Presentación Adenda Parque Eólico Miramar - Expediente 2145-10876/16 - DIA Resolución 634/18

Ref.: Expediente 2145-10876/16 - Declaración de Impacto Ambiental Resolución 634/18 – Parque Eólico Miramar.

CÓMPUTO Y PRESUPUESTO PARQUE EÓLICO MIRAMAR Y LAT DE VINCULACIÓN

ANEXO III – PLANO OBRADORES Y PLANTA DE HORMIGÓN

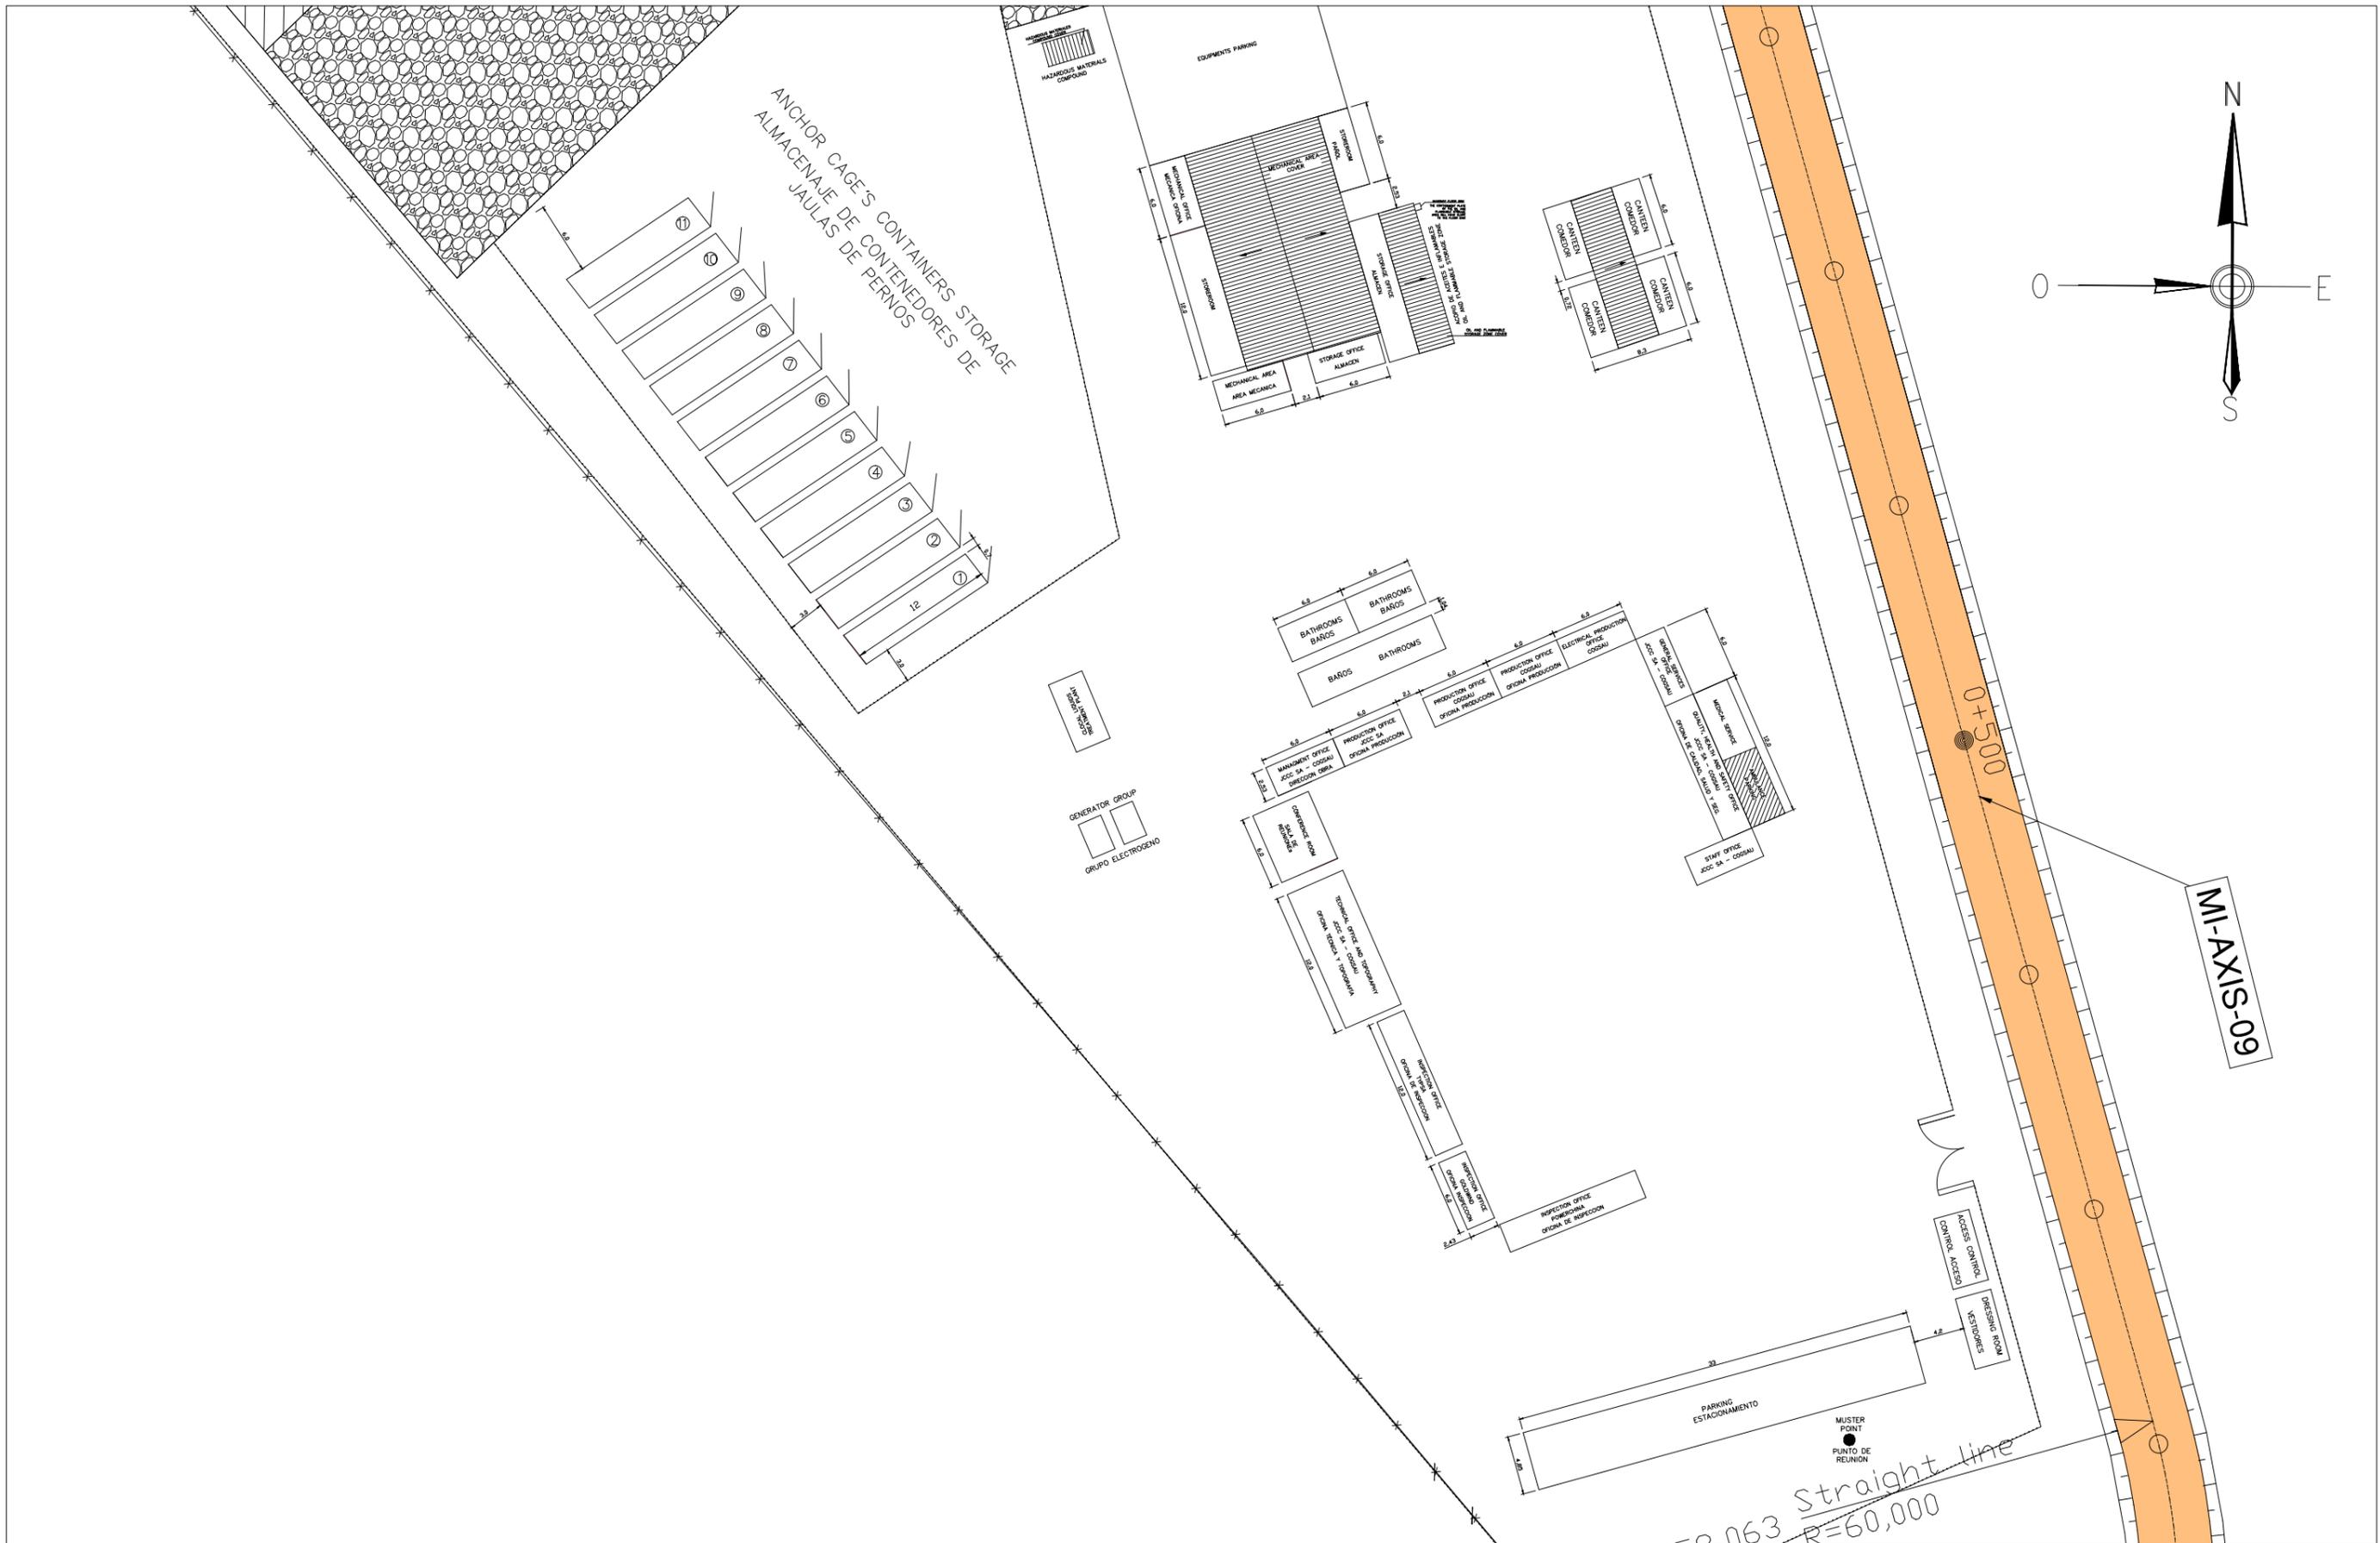
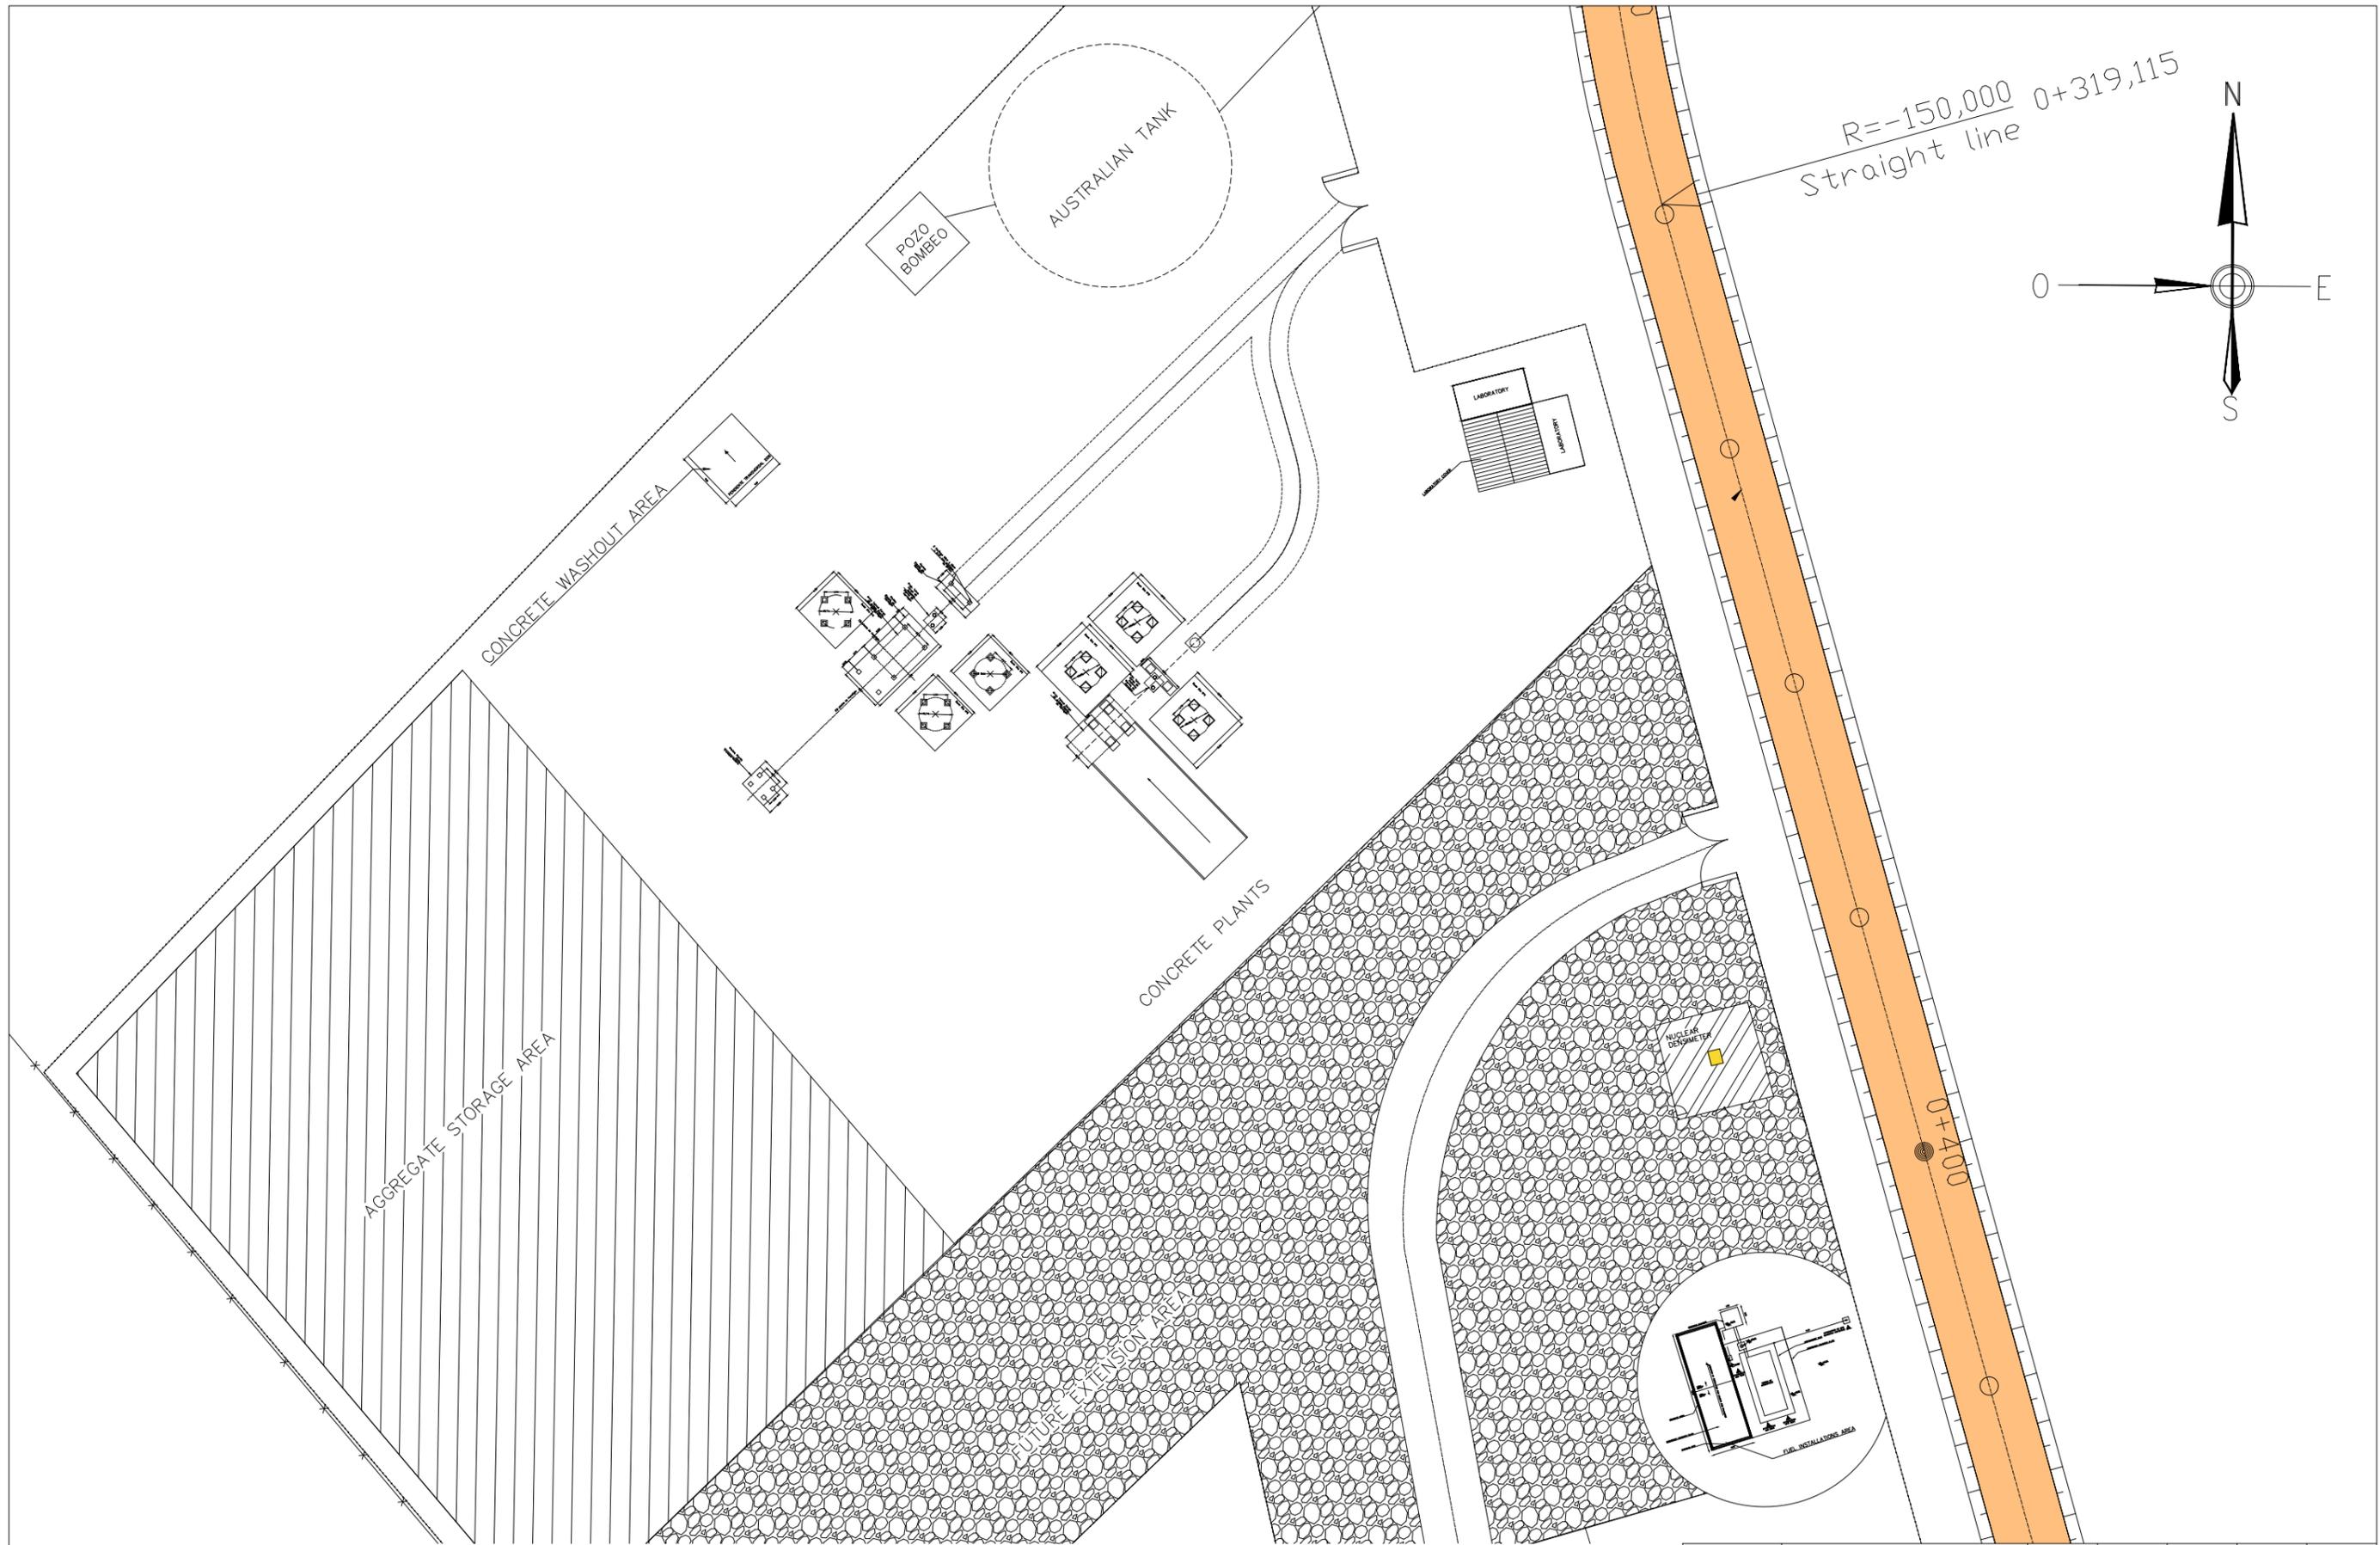
Se aclara que la Planta fue desmantelada luego de haber finalizado la etapa de hormigonados en el parque eólico. Se notificó de este hecho mediante nota con fecha 30/04/2020 presentada al Área de Efluentes Gaseosos del OPDS.

En el Anexo III se adjunta el plano actualizado del área del obrador y planta de hormigón.
